ふそう キャンター、ローザの
原動機（発電機）のリコールについて

リコール届出番号	4308	リコール開始日	平成30年 8月 3日
不具合の部位(部品名)	原動機（発電機）		
基準不適合状態にあると認める構造､装置又は性能の状況及びその原因	小型トラック・バスにおいて、発電機用プーリー内部のグリスの耐久性が不足しているため、エンジンの低回転領域を主体に使用を続けると、グリスが早期に劣化して当該プーリーが破損することがある。そのため、最悪の場合、当該プーリーが脱落するおそれがある。		
改善措置の内容	全車両、発電機用プーリーに落下防止プロテクタを装着するとともに、当該プーリーを対策品に交換する。 なお、対策品の準備に時間を要する為、当面の間、当該プーリーを点検し、異常が認められた場合は対策品に交換し、異常が認められなかった場合は、準備が整い次第、対策品に交換する。

改 善 箇 所 説 明 図

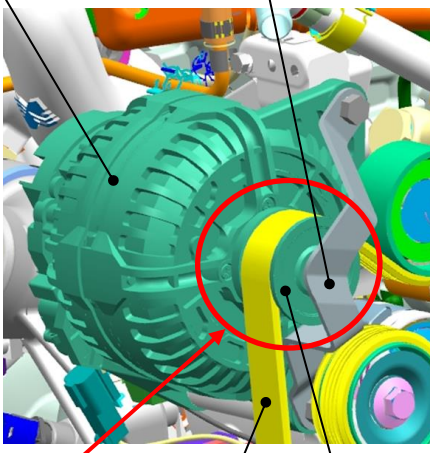
小型トラック・バスにおいて、発電機用プーリー内部のグリスの耐久性が不足しているため、エンジンの低回転領域を主体に使用を続けると、グリスが早期に劣化して当該プーリーが破損することがある。そのため、最悪の場合、当該プーリーが脱落するおそれがある。

全車両、発電機用プーリーに落下防止プロテクタを装着するとともに、当該プーリーを対策品に交換する。

なお、対策品の準備に時間を要する為、当面の間、当該プーリーを点検し、異常が認められた場合は対策品に交換し、異常が認められなかった場合は、準備が整い次第、対策品に交換する。

注　：□は、追加装着する部品を示す。
